安全に関する改善提案

| 設計・施工区分 | 工 種 | 想定される事故の種類 | 想定される事故の要因 | 危険作業の種類 |
|---------|-------------|------------|------------|-----------|
| 設計 | コンクリートダム堤体工 | 墜落、飛来落下 | 設計要因 | 高所作業・上下作業 |

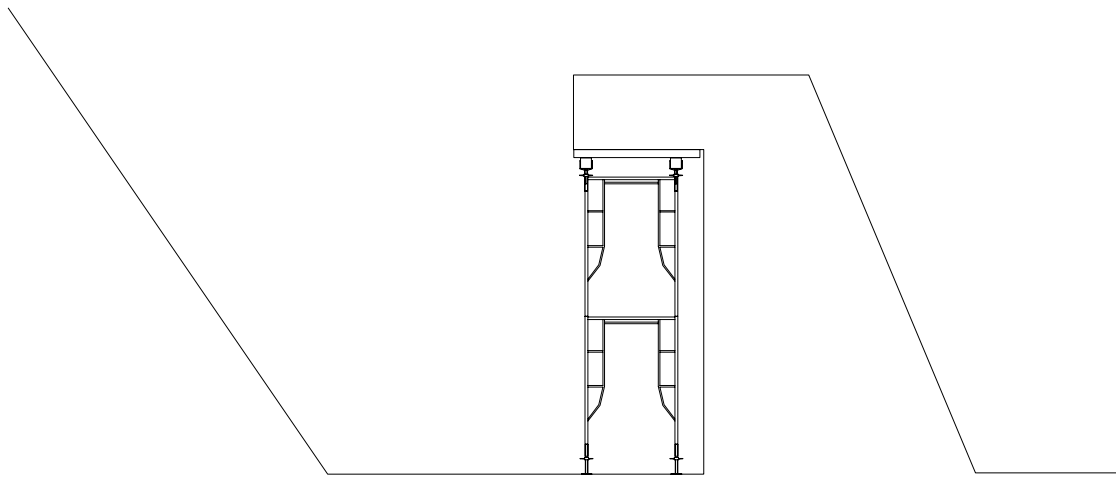
堤趾導流壁の波返しのコンクリートスラブの代わりに、軽量で強度の大きいPC版(炭素繊維補強版、FRP版等)を使用する事により、コストの縮減、作業安全性の向上、工程の短縮を図る。

波返し施工のための型枠、鉄筋、コンクリート、支保工についての削減。

波返しにPC版を使用する場合の構造設計、耐久性についての検討。
